Onderwerp: FW: Stukken n.a.v. verkennend kennismakingsgesprek plan woningbouw Hiddinkdijk Hengelo

We hebben elkaar op 10 juli in een verkennend kennismakingsgesprek gesproken over de woningbouwplannen aan de Hiddinkdijk, aan de noordkant van Hengelo. Zoals afgesproken hierbij de uitgangspuntennotitie Water in

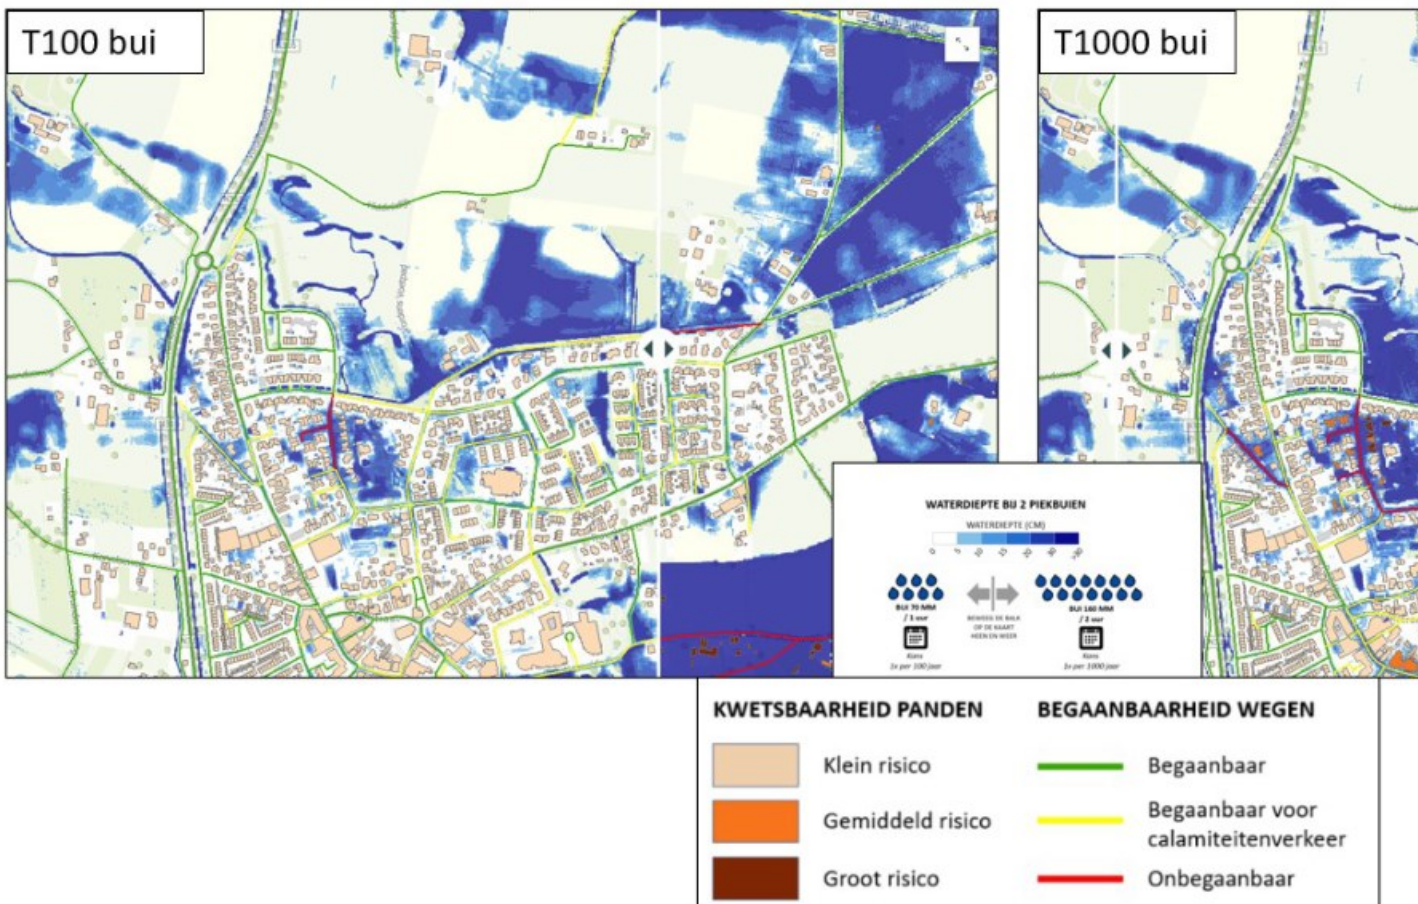
In aanvulling op [redacted] inderdaad: wij kunnen **niet verzekeren dat er geen problemen en bezwaren zijn vanuit wateroogpunt**. Daarvoor moet echt een gedegen onderzoek uitgevoerd worden.

Zoals wel aangegeven tijdens het gesprek, ligt de locatie op een van de wateroverlastlocaties die uit de stresstesten van de gemeente naar voren zijn gekomen. Zowel een T100 (70 mm/1hr) als een T1000 bui (160 mm/2hr) zorgen voor grote waterdieptes op de woningbouwlocatie. Uit de stresstest (gemeente Bronckhorst) is naar voren gekomen dat sommige wegen in een T1000 bui nog wel beschikbaar zijn voor calamiteitenverkeer, maar de Regelinklaan onbegaanbaar is. De aanwezige panden (o.a. landgoed Regelink) zijn wel aan risico's onderhevig bij een T1000 bui. Belangrijke noot hierbij is dus dat de woningbouw op een **risicovolle** locatie ligt, maar er aanvullend onderzoek gedaan dient te worden naar de noodzakelijke aanpassingen en maatregelen om wateroverlast in de toekomst te voorkomen. Daarvoor is natuurlijk ook het onderzoek van Eelerwoude gestart. Wij zijn als waterschap ook vooral benieuwd naar de veranderingen in stroompatronen, hoeveelheden en de effecten op de afstroomdebieten van de Hengelose Beek en stukken benedenstrooms van de woningbouwlocatie.

Dus nog zeker wel een slag om de arm hierbij en voorzichtigheid geboden.
